**Контрольная форма обследования доступности приоритетных объектов и услуг
социальной инфраструктуры для инвалидов и других МГН.**

Наименование объекта: Муниципальное бюджетное общеобразовательное учреждение основная общеобразовательная школа № 14 им. В.Н. Захарова Чекудинского сельского поселения Вехнебуреинского муниципального района Хабаровского края

Адрес: 682090, Россия Хабаровский край, Вехнебуреинский район, с. Чекунда, ул. Дикопольцева.14

Дата обследования: 26 сентября 2022 года

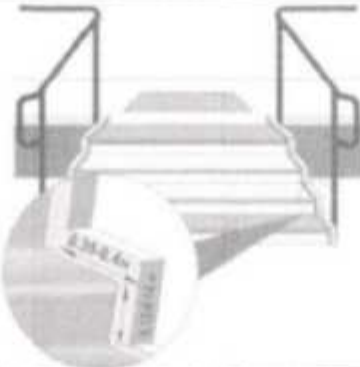
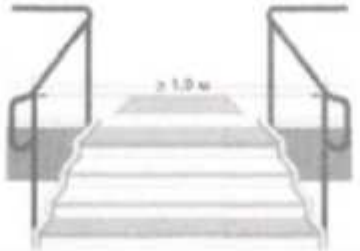
1.28	Выделяемые места должны обозначаться знаками, принятыми на поверхности покрытия стоянки и продублированы знаком на вертикальной поверхности (стене, столбе, т.п.) расположенным на высоте не менее 1,5 м.	<input type="checkbox"/> Нет Осмотр <input type="checkbox"/> Нет Измерение: 3м		Знаки не установлены перед въездом на территорию объекта.	- Привести в соответствие

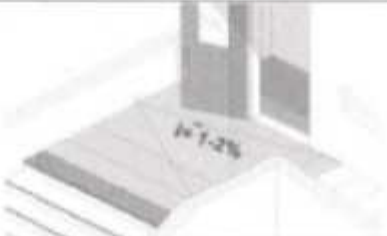
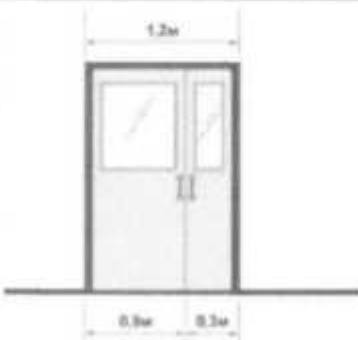
2.1.	<p>Доступен ли главный вход в здание?</p> <p>Если главный вход недоступен, имеется ли другой доступный вход?</p>	<p><input type="checkbox"/> Да Частично. Осмотр:</p> <p><input type="checkbox"/> Да <input type="checkbox"/> Нет Осмотр:</p>	 	<p>Вход на территорию здания доступен</p> <p>Основной вход в здание не доступен</p>	
------	--	--	---	---	--

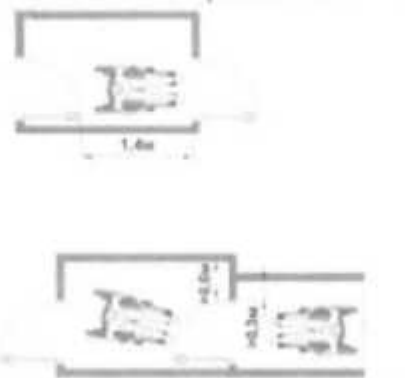
2.2.	<p>Оборудованы ли доступные входы знаками доступности?</p> <p>Имеется ли устройство для вызова персонала?</p> <p>Кнопка вызова не выше 0,8 м от уровня пола</p>	<p><input type="checkbox"/> Да Осмотр:</p> <p><input type="checkbox"/> да Осмотр: Измерение</p>		<p>Оборудовано кнопкой вызова и знаком</p> <p>Кнопка вызова соответствует требованиям</p>	
Лестница наружная					
2.3	<p>Наружные лестницы и пандусы должны иметь поручни с учетом технических требований к опорным стационарным устройствам. При ширине лестниц на основных входах в здание 4,0 м и более следует дополнительно предусматривать разделительные поручни.</p>	<p><input type="checkbox"/> Нет Измерение:</p>		<p>Ширина лестницы на входе составляет 4,30 м. Пандус отсутствует</p>	<p>- Привести в соответствие</p>

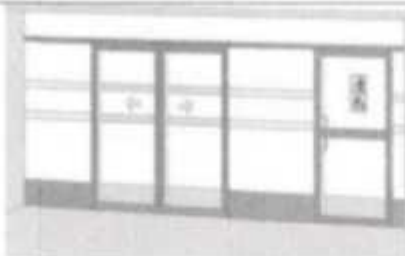
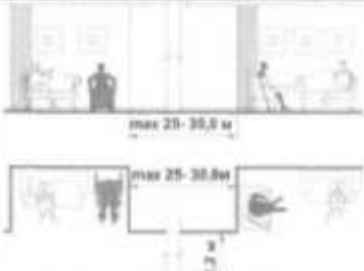
2.4.	Для открытых лестниц – ширина проступей и высота подступенка должна быть от 0,35 до 0,4 м, от 0,12 до 0,15 м.	<input type="checkbox"/> Да Измерение: 0,40 м; 0,14 м.		Соответствует требованиям	
2.5.	Марш открытой лестницы не должен быть менее трех ступеней и не должен превышать 12 ступеней. Недопустимо применение одиночных ступеней, которые должны заменяться пандусами.	<input type="checkbox"/> Нет		Вход в здание имеет 3 ступеньки	Соответствует нормам
2.6.	Расстояние между поручнями открытой лестницы не менее 1,0 м.	<input type="checkbox"/> Нет Измерение:		Поручни не установлены	- Привести в соответствие

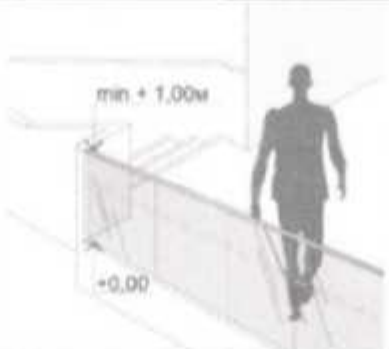
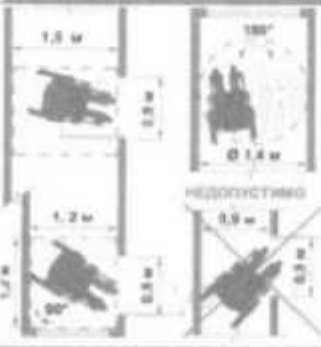
2.12	Завершающие горизонтальные части поручня должны быть длиннее марша лестницы или наклонной части пандуса 0,3 м (от 0,27 до 0,33 м) и иметь не травмирующее завершение	<input type="checkbox"/> Нет Измерение:

2.13	<p>Поручни рекомендуется применять округлого сечения диаметром от 0,04 до 0,06 м</p> <p>Расстояние в свету между поручнем и стеной должно быть не менее 0,045м для гладких поверхностей и не менее 0,06м для шероховатых поверхностей</p>	<input type="checkbox"/> нет <input type="checkbox"/> Да <input type="checkbox"/> Нет Измерение:		Поручни вдоль стен отсутствуют

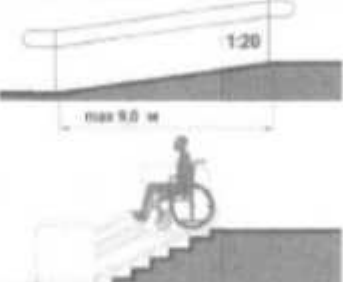
3.10	Высота коридоров не менее 2,1 м.	<input type="checkbox"/> Да		высота 3.5. м.	- Соответствует требованиям
3.11	Ширина прохода в помещении с оборудованием и мебелью не менее 1,2 м	<input type="checkbox"/> Нет Измерение: 0,8 м		Ширина проходов в помещения различна: от 0,8 м.	- Привести в соответствие
Лестница (внутри здания).

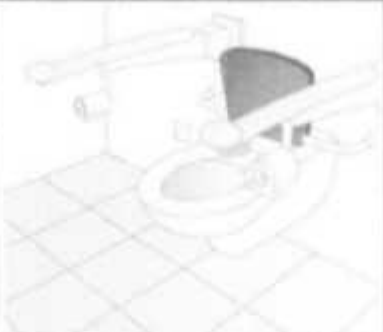
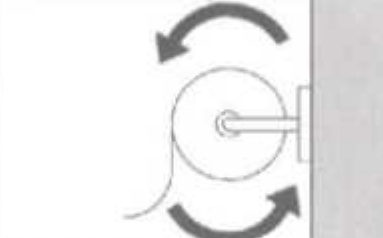
3.39	Ширина дверных проемов в стене, а также выходов из помещений и из коридоров на лестничную клетку должна быть не менее 0,9 м.	<input type="checkbox"/> Нет Измерение: 0,8 м		Ширина двери в коридор 0.8 м	Привести в соответствие
3.40	Высота порогов или перепад высот не должен превышать 0,014 м.	<input type="checkbox"/> Да Измерение: -0 014 м			-Соответствует требованиям
Пути эвакуации (в т.ч. зоны безопасности).

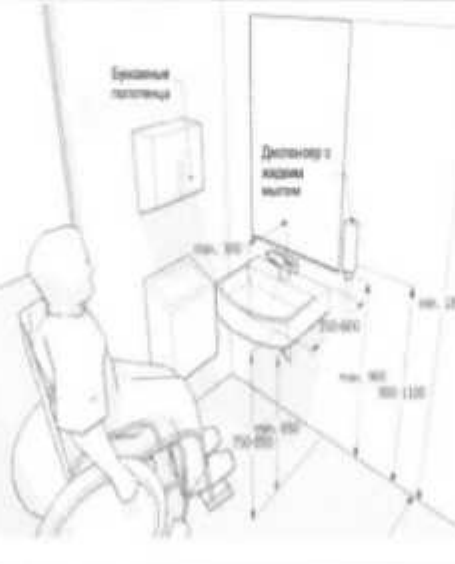
<p>санитарно-бытовые помещения имеются, но не соответствуют требованиям</p>	
5.2	В общем количестве кабин уборных общественных и производственных зданий доля доступных для МГН кабин должна составлять 7%, но не менее.	<input type="checkbox"/> Нет Осмотр:		Не соответствует требованиям	Техническое решение невозможно
5.3	В кабине рядом с унитазом следует предусматривать пространство не менее 0,75 м для размещения кресла-коляски, а также крючки для одежды, костылей и других принадлежностей.	<input type="checkbox"/> Нет Измерение: 0,33м		В туалетных комнатах обучающихся и в туалетной комнате для сотрудников не соответствует.	- Техническое решение невозможно
